東海第二発電所 燃料有効長頂部位置データの不整合等に係る 原因・対策及び水平展開について

平成30年6月18日
日本原子力発電株式会社

1-1-3 燃料有効長頂部(TAF)位置データの不整合

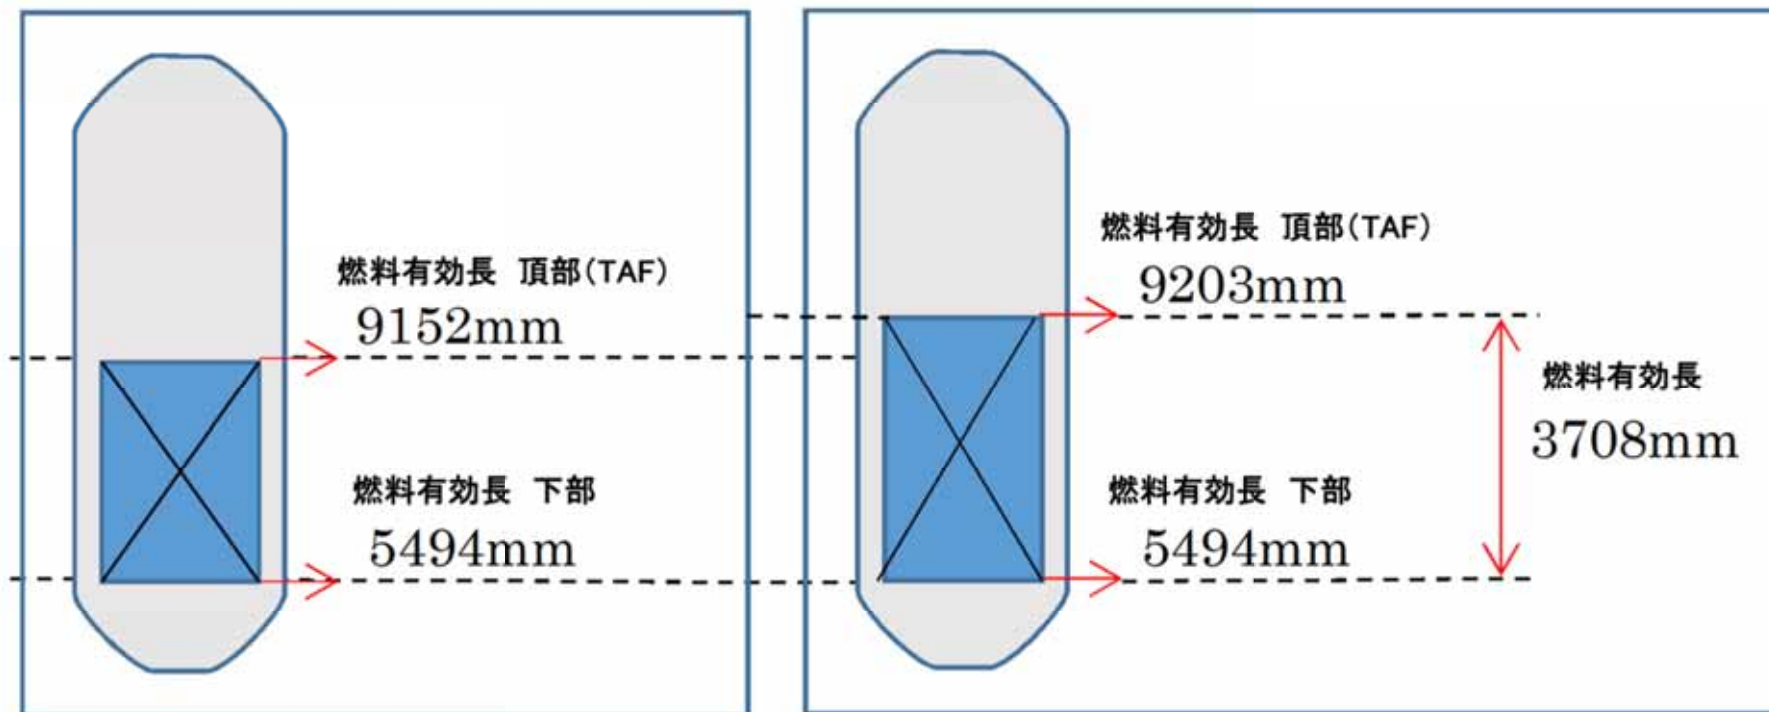
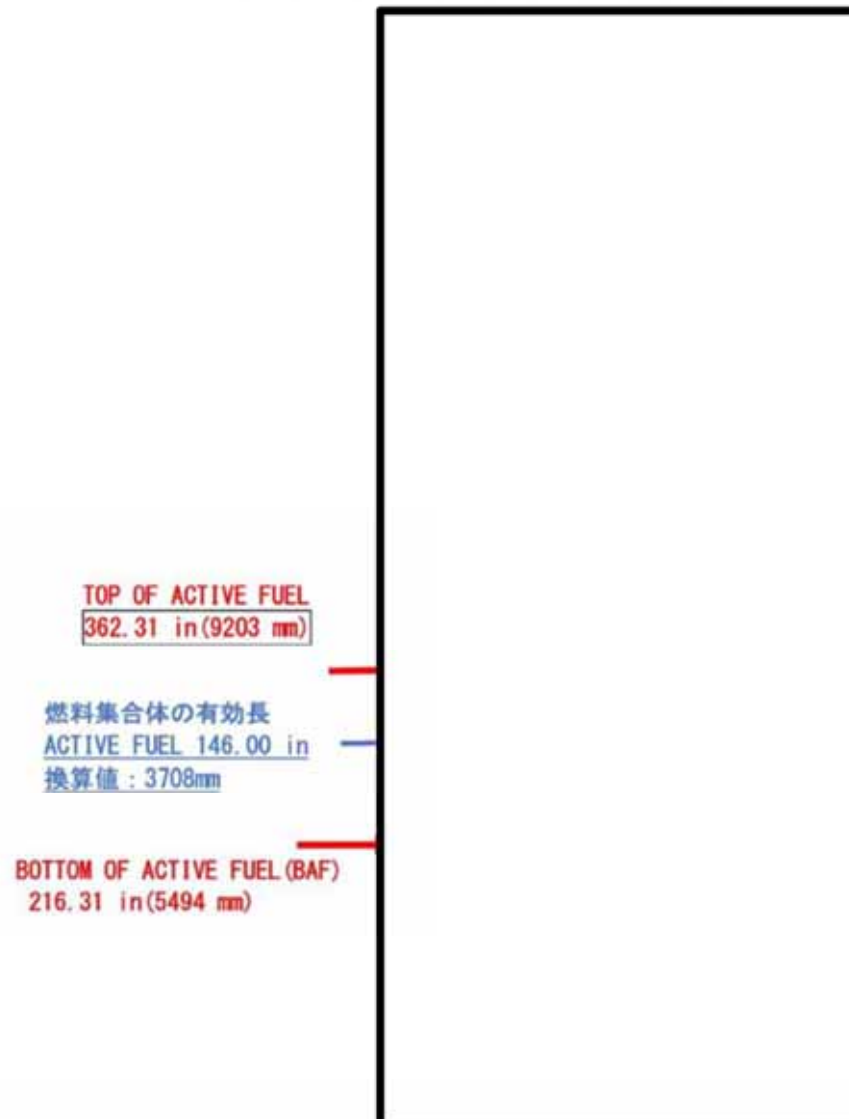
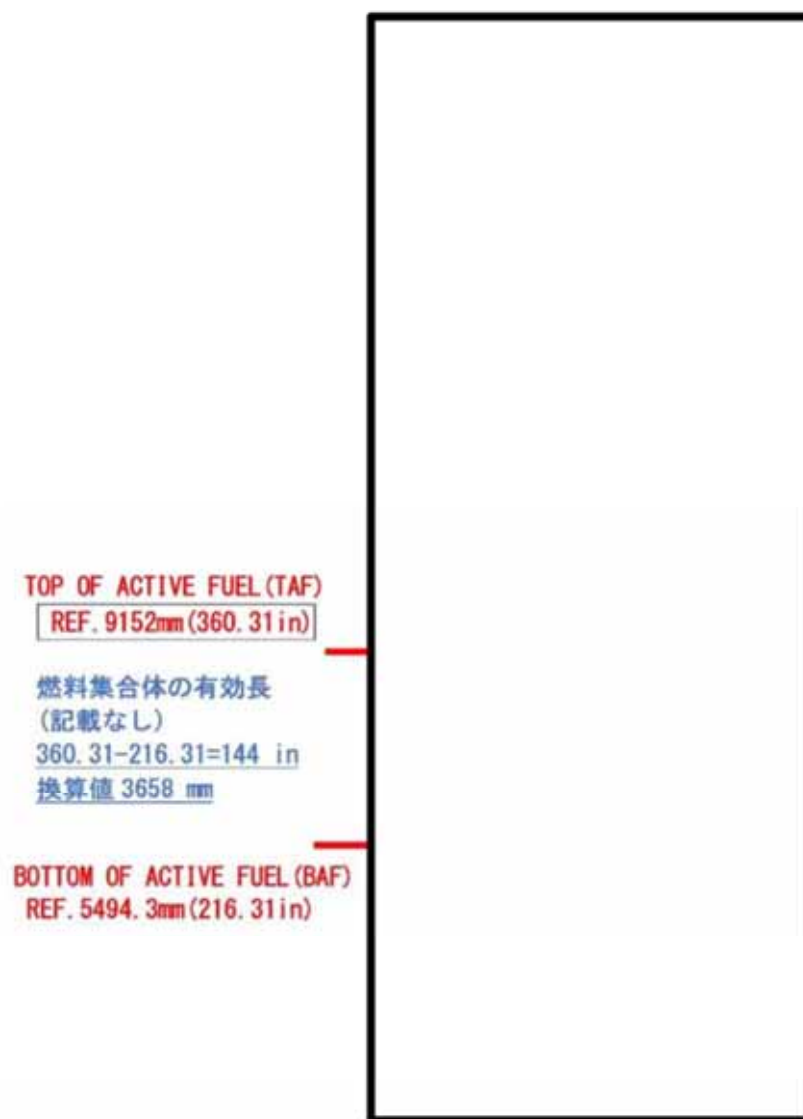
2つの図面

燃料有効長 頂部(TAF)位置は、
原子炉圧力容器底から 9152 mm

51mm
不整合

燃料有効長 頂部(TAF)位置は、
原子炉圧力容器底から 9203 mm

有効性評価の補足説明資料で使用したTAF位置は、非常時運転手順書に記載しているTAF位置9152mmを参照し記載したものであり、工認記載値から計算されるTAF位置9203mmと異なることが判明した。

なお、製造メーカー図面とは別に、設計メーカーが作図し当社に登録している燃料有効長頂部については、362.31inch(=9203mm)であることを確認した。

<原子炉圧力容器炉心領域の追加UT範囲>

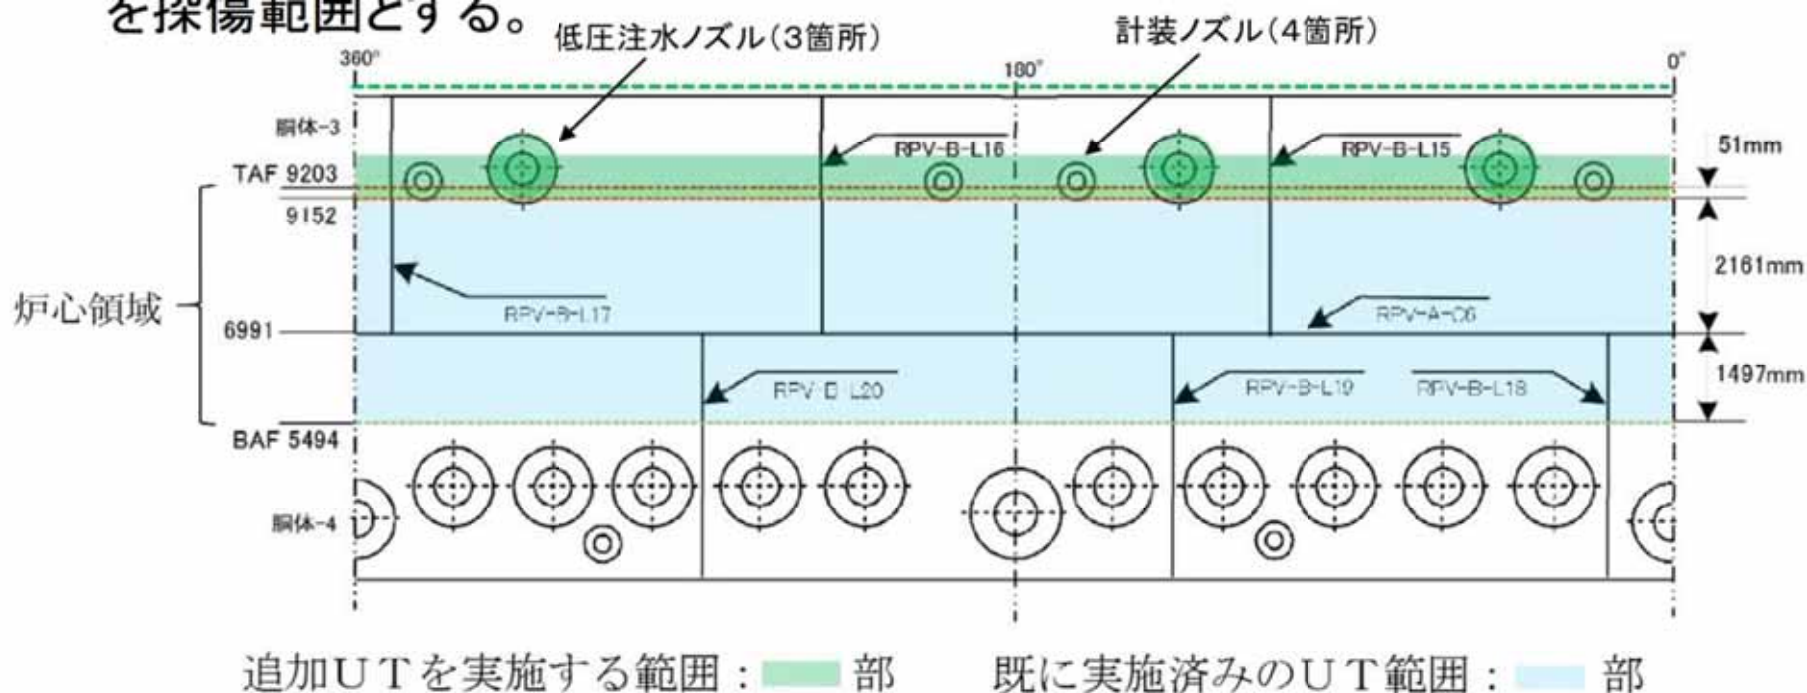
上記のように、点検対象である炉心領域について、工認記載のTAFの値(9203mm)に対し、本来とは異なるTAF値(9152mm)をUTの対象部位とし点検を行った。

- ・追加点検範囲は、データが不足していた範囲(9,152mm~9,203 mm)を対象とするが、実際のUT範囲は、9,203 mm(TAF)を超える余裕をもった範囲とする。
- ・低圧注水ノズルと計装ノズルは、原子炉圧力容器母材と溶接線までの全周を探傷範囲とする。

上記について、3/25から4/20にかけて点検を実施。結果、有意な欠陥は確認されなかった。点検結果を反映した運転期間延長認可申請の補正を5/8に実施した。

図1 ペDESTAL概要図

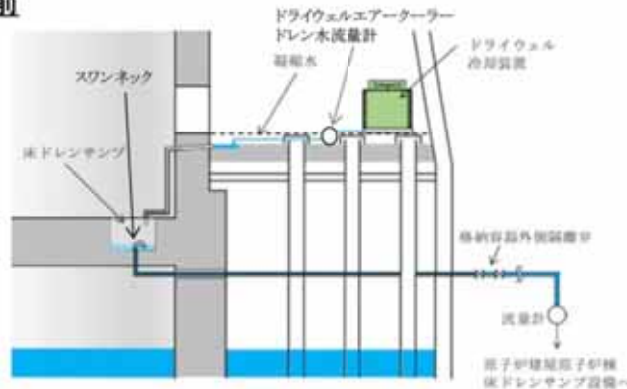
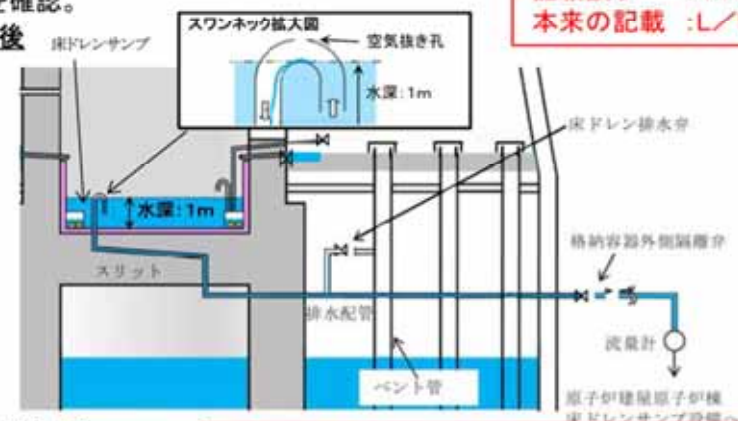
設置変更許可申請書の審査会合資料(5/15)及び関連する審査資料(技術的能力1.8)において、原子炉格納容器内床ドレンサンプ流入量の単位が、本来と異なることを確認した。【現記載: $m^3/h \Rightarrow$ 本来の記載: L/h ; 別紙参照】

記載誤り : m³/h
本来の記載 : L/h

本来と異なる単位が記載されていることを確認した以下の資料について記載を適正化した。
